Poročilo o osnovnem pregledu dostopnosti

Naročnik pregleda	MVI
Objekt	Masarykova cesta 16, Ljubljana
Izdelovalec	Želva d.o.o.
Projekt	Osnovni pregled dostopnosti
Datum	oktober 2025

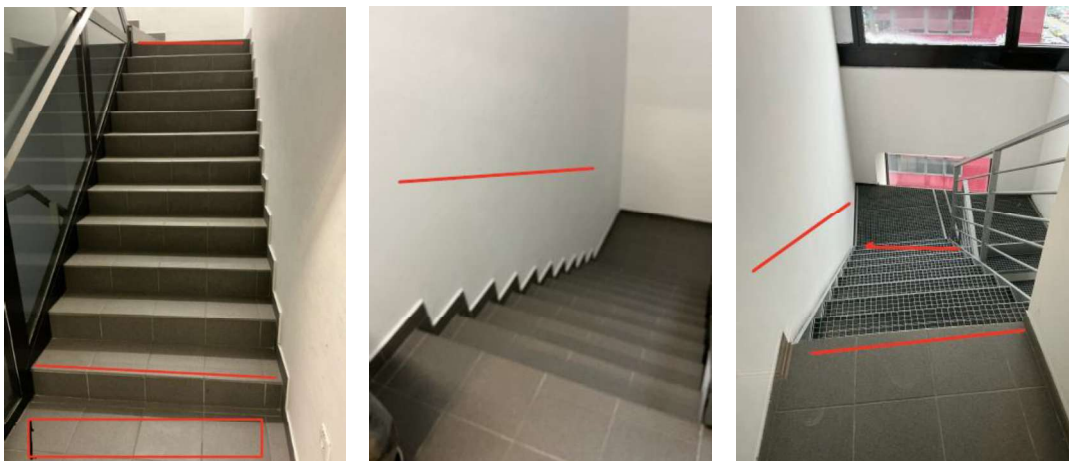
Pred glavnim vhodom se trenutno ne nameščajo talno taktilne oznake, saj je v planu prenova zunanje ureditve.

Vhod in vse steklene površine v stavbi je potrebno označiti s kontrastnimi trakovi predpisane širine v dveh predpisanih višinah.

Na recepciji se namesti dve slušni zanki in dve označevalni nalepki.

Talno taktilni sistem se namesti od recepcije do dvigal. Označi se vsa tri dvigala.

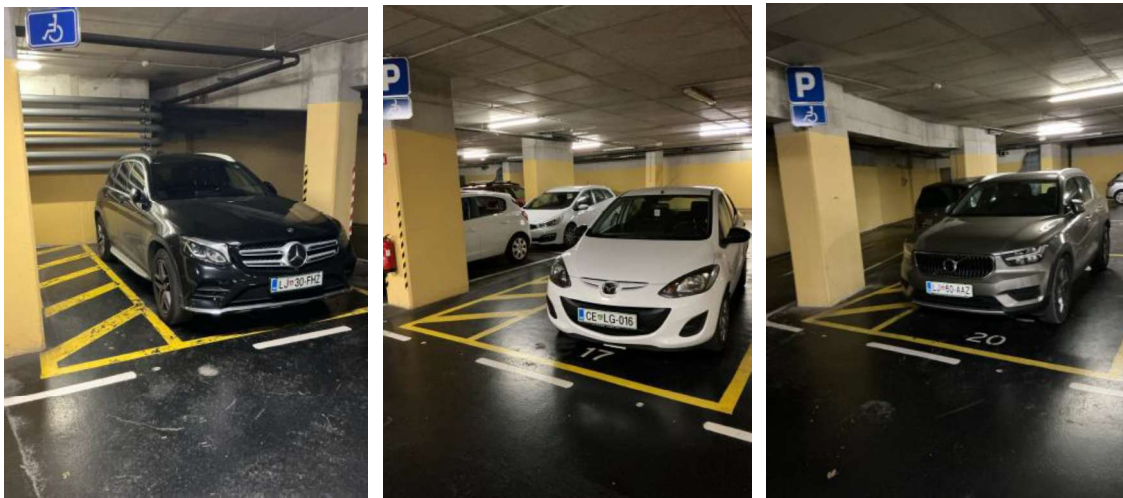
Stopnišča se primerno označi z opozorilnimi taktilnimi oznakami in kontrastnimi protizdrsnimi trakovi. Taktilne oznake se namesti le v nadstropjih. Na podestih se taktilnih oznak ne namešča.

Kontrasne trakove se namesti najmanj na prvo in zadnjo stopnico v stopniščni rami. Robove kovinskih stopnic se označi z barvanjem. Označi se tudi obe požarni stopnišči.

Oprijemala za roke morajo biti nameščena na obeh straneh stopnišča.
